<b>Parecer Técnico</b>	05/2021	<b>Data</b>	17/05/2021
<b>Referência</b>	PA n: 08190.156189/17-28		
<b>Assunto</b>	RELATÓRIO TÉCNICO APÓS VISITA AO HOSPITAL REGIONAL DE SAMAMBAIA E A SEU ACOPLADO

Entidade: Hospital Regional de Samambaia (HRSam) - Acoplado

### **3. ÁREA DA LAVANDERIA DO HRSam**

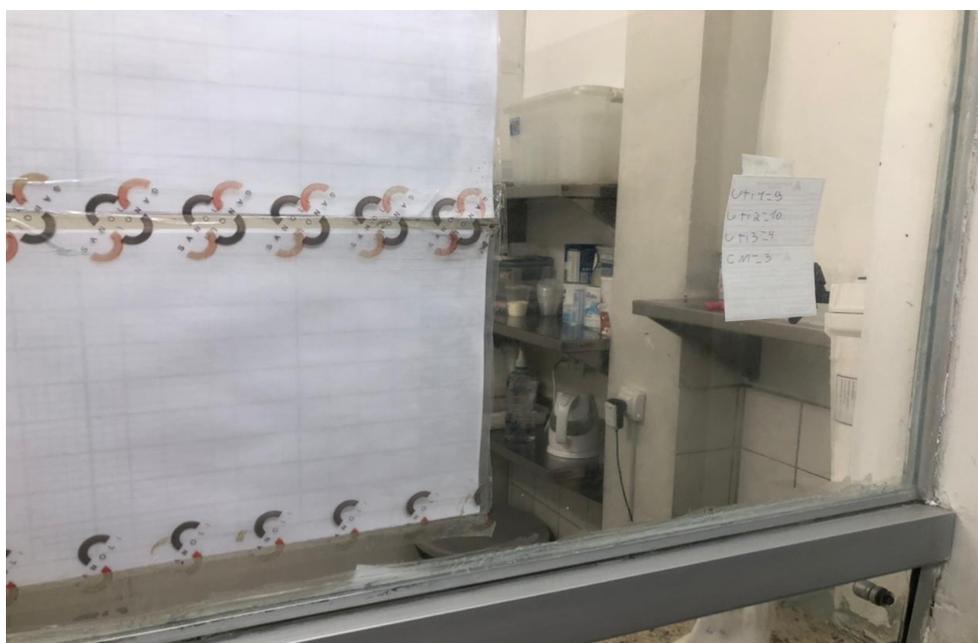
O prédio não conta com lavanderia, sendo necessário utilizar a estrutura do Hospital para atender aos novos leitos. Mais uma vez, em visita à lavandeira do HRSam, constatou-se que já se encontra sobrecarregada, não sendo capaz de atender à nova demanda.

O espaço da lavanderia do Hospital é pequeno, encontrando-se ocupado por equipamentos obsoletos, não havendo espaço para novos equipamentos. Há, igualmente, déficit de mão de obra.

- g) a adoção de providências para adequação do serviço de lavanderia, seja à demanda já existente, seja àquela que se surgirá com o aumento no número de leitos;
